Rapportage

“Masterplan Verkeer Gaanderen”

Dorpsraad Gaanderen

Datum : 29 augustus 2012

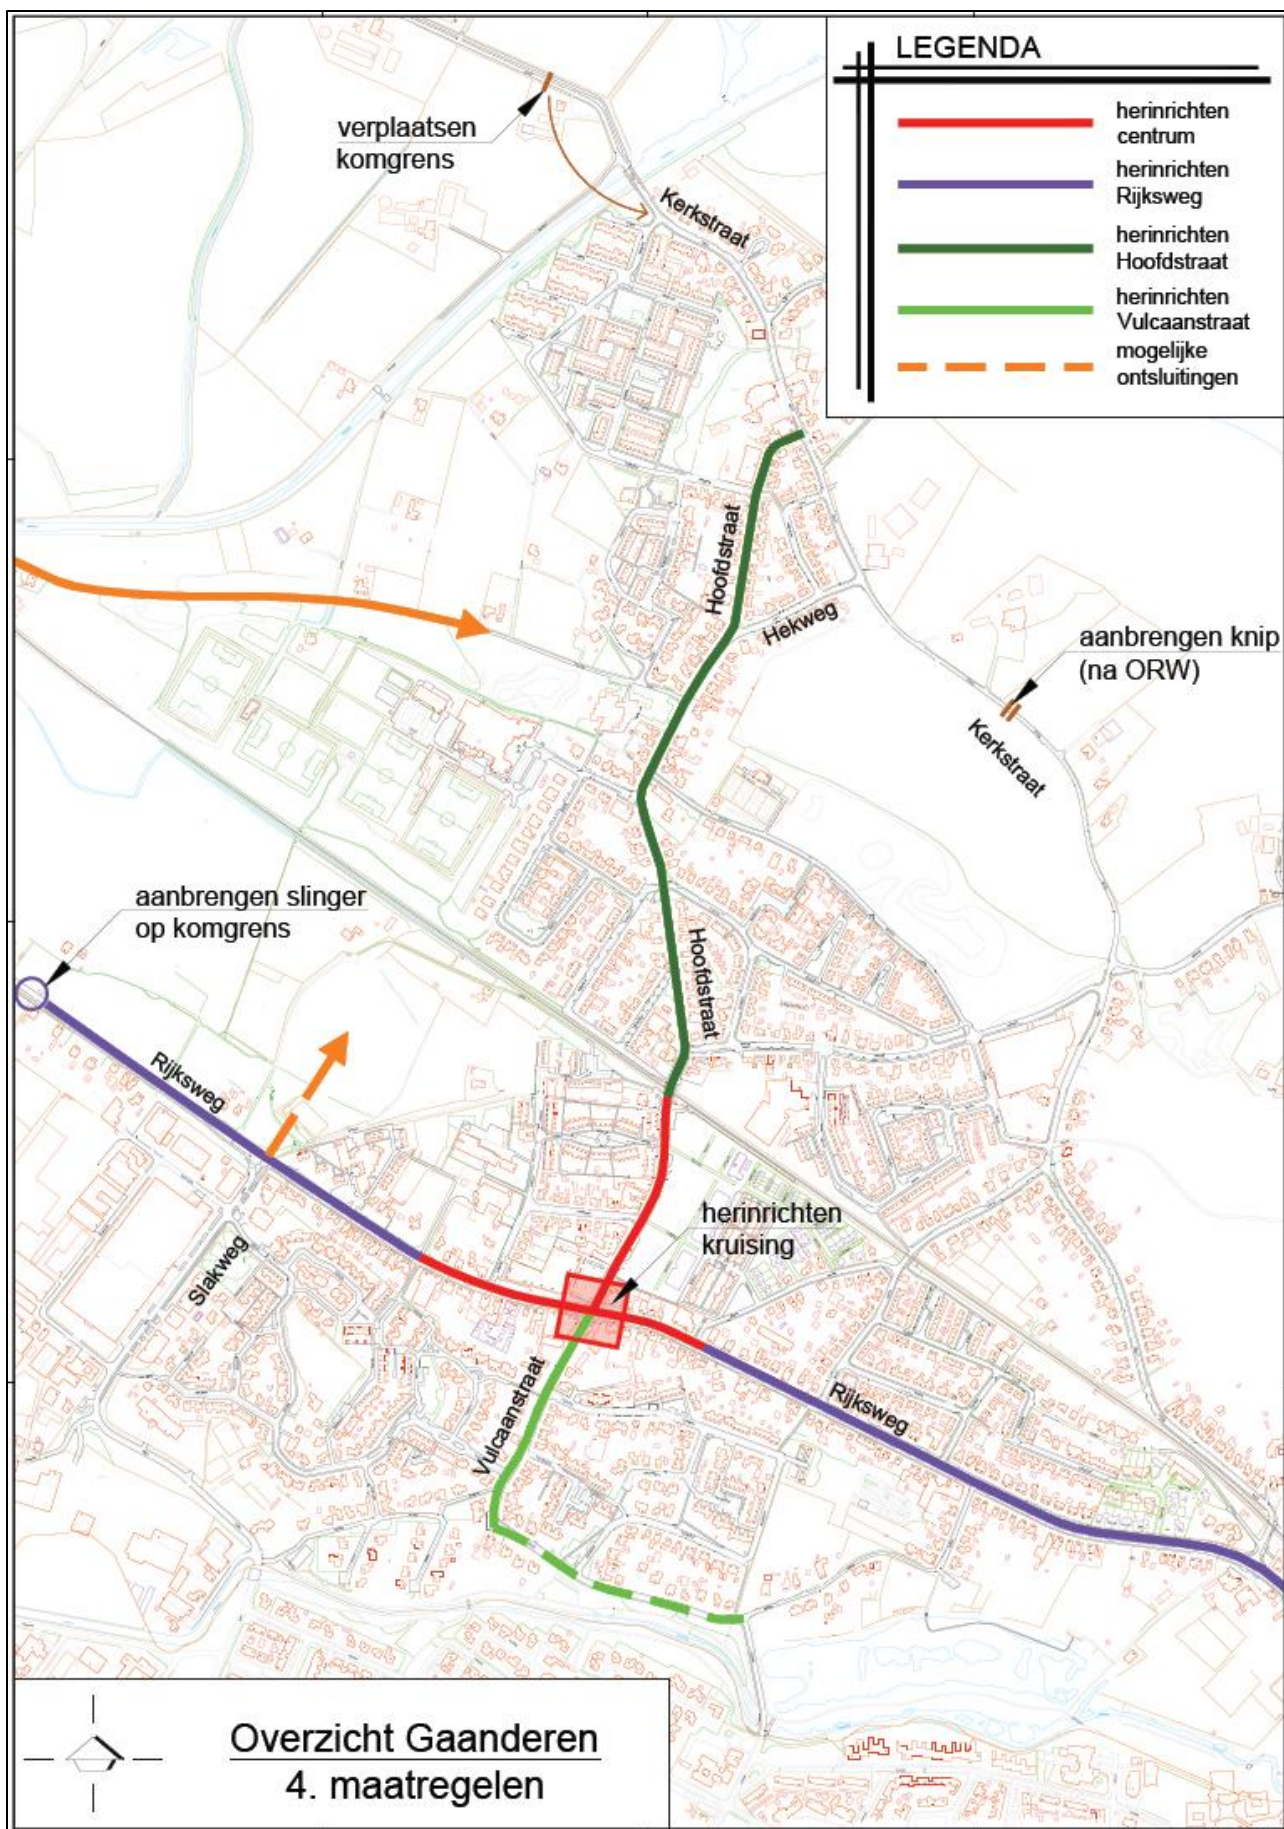
Wat mij deze reactie doet ontlokken is de onderbroken gele pijl vanaf de driesprong Rijksweg-Slakweg in noord-noord-oostelijke richting is getekend in Tekening 4 op bladzijde 18 van het Masterplan.

In de tekst van het plan kom ik nergens een verwijzing tegen naar die pijl of een verklaring daarvoor (met uitzondering dan van de legenda bij die tekening: 'mogelijke ontsluitingsweg').

- wat blijft er in dit plan over van het bos (is als een natuurontwikkelingsgebied in het bestemmingsplan bestempeld) tegenover de Slakweg en wat zijn de gevolgen voor de manege?

Wolsheimer	Vragen en bezwaar tegen nieuwe ontsluiting Slakweg.	Indien deze globale ontwikkelingsvisie later tot uitwerking komt, wordt vroegtijdig aan belanghebbenden inspraak verleend. De evt. ontsluiting is mede afhankelijk van gebiedsontwikkeling omgeving Mosterdweg/Augustinus.
De Jager	Bezwaar tegen visie Watertapweg	De visie Watertapweg vervalt.
Vogelbuurt	De buurt mist concrete uitwerkingen voor de Vogelbuurt Problematiek Ferro verkeer.	Het Masterplan is een plan op hoofdlijnen, voor buurten blijft de bestaande visie 30 km zonering. Concrete toezeggingen gemeente vervallen niet. Ferroverkeer blijft aandachtspunt.
OFG Gaanderen	Stemt in met het masterplan met uitzondering van het kruispunt Rijksweg-Hoofdstraat. Bezwaar tegen opbrekingen daarmee eventueel inkomstenderving.	Tijdelijke overlast is inherent aan wegwerk. Aanpassing kruispunt wordt breed gedragen in Gaanderen, conform Dorpsplan.
